Oppdragsnavn: Reguleringsplan masseuttak Kalberg
Oppdragsnummer: 612069-05
Utarbeidet av: Christian Meyer
Dato: 05.05.2020
Tilgjengelighet: Åpen

Merknadsbehandling planoppstart - 0523.00

Detaljregulering for masseuttak på Søra Kalberg

Figur 3: Utsnitt fra EbyggWeb Time kommune 05.05.2020. Kartlag som vises er 'Gjeldende kommuneplan' og 'Reguleringsplaner under arbeid'

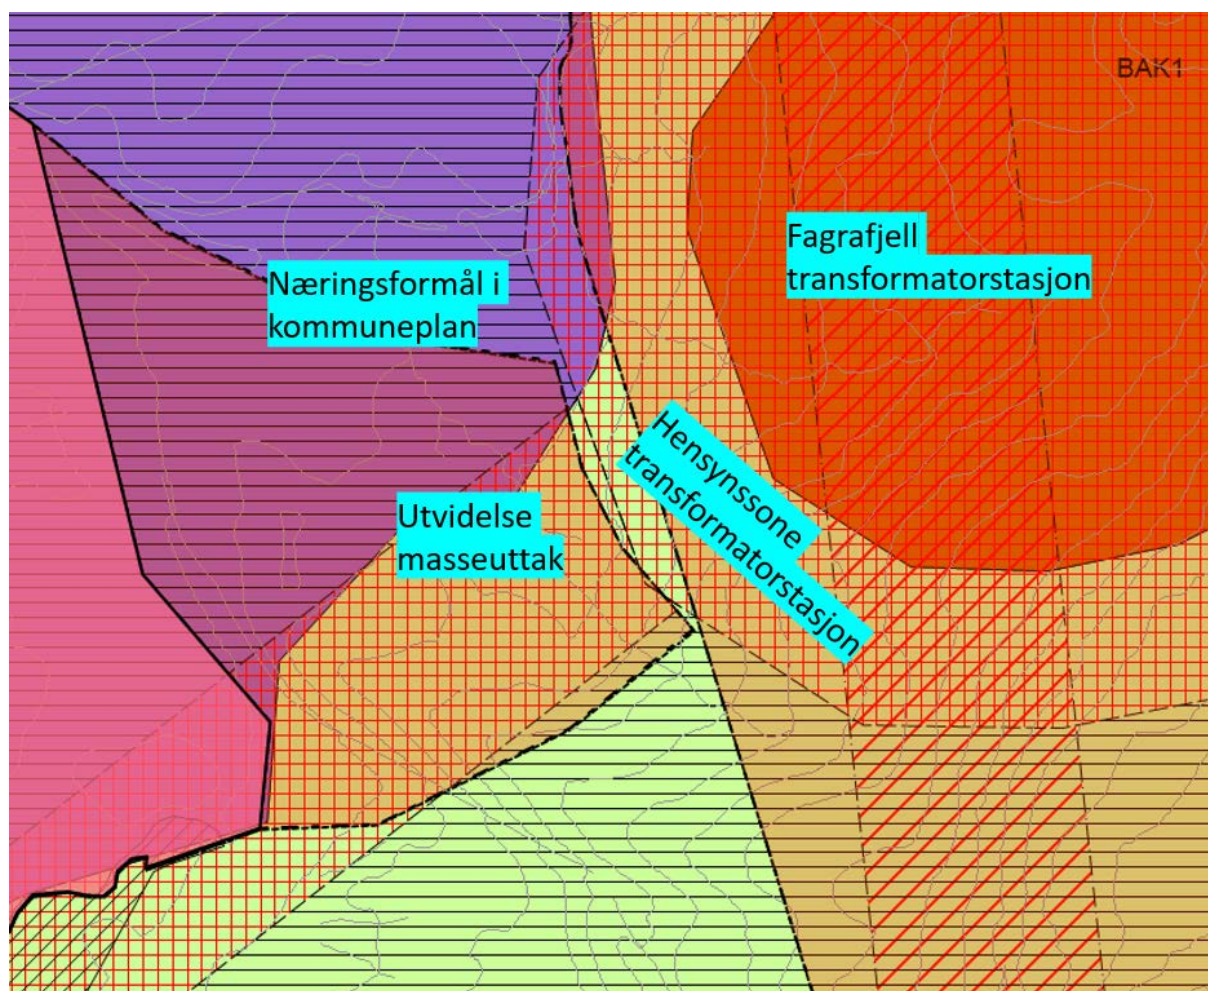
Det foreslåtte planområdet strekker seg over eksisterende 300 kV-ledning Bjerkreim – Stokkeland, og inntil området for planlagte Fagrafjell transformatorstasjon. Utvidelsen av masseuttaket strekker seg over et massedeponi som Statnett har fått konsesjon til å anlegge og vedlikeholde. Statnett har med dette plikt til å ivareta og drifte massedeponiet, og har sikret stabiliteten i deponiet ved å konstruere det med ulike sikringstiltak.

Statnett fraråder at planområdet utvides og anbefaler at planområdet avgrenses av den omlagte 300 kV- ledningen med minimum 30 meters avstand til nærmeste strømførende linje.

Den foreslåtte utvidelsen av masseuttaket grenser til hensynssonene for planlagt transformatorstasjon, slik hensynssonene er vist i gjeldende kommuneplan, se kartutsnitt under.

Mulige fremtidige utvidelser av transformatorstasjonen mot vest er etter det vi kan se ikke del av gjeldende konsesjon, og det er ikke sendt ut ytterligere informasjon om dette utover høringsmerknaden. Grunneier er heller ikke informert om slike planer.

Det er ikke opplyst om tidshorisont for mulig fremtidig utvidelse av transformatorstasjonen. Dersom tidshorisonten ligger langt fram i tid, vil et eventuelt masseuttak i området kunne ferdigstilles før transformatorstasjonen eventuelt skal utvides, og arealet vil da igjen være disponibelt.

Eksisterende 300kV- ledning i området er midlertidig, og reguleringsplanen skal sikre at det ikke igangsettes masseuttak i området før ledningen er lagt om.

Figur 4: Kartutsnitt som viser eksisterende hovedvannledning, som ligger under adkomstveien til masseuttaket.

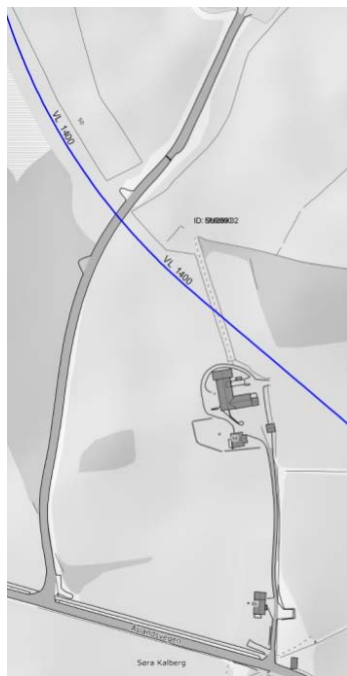
Gjør oppmerksom på at IVAR har hovedvannledning Ø1400 innenfor planområdet. Det bes om at det knyttes en hensynssone (H410 Infrastruktursone) til vannledningen på 10m til hver side, målt fra senter rør.

Merknaden tas til følge. Hensynssone og bestemmelser vil bli innarbeidet i reguleringsplan.
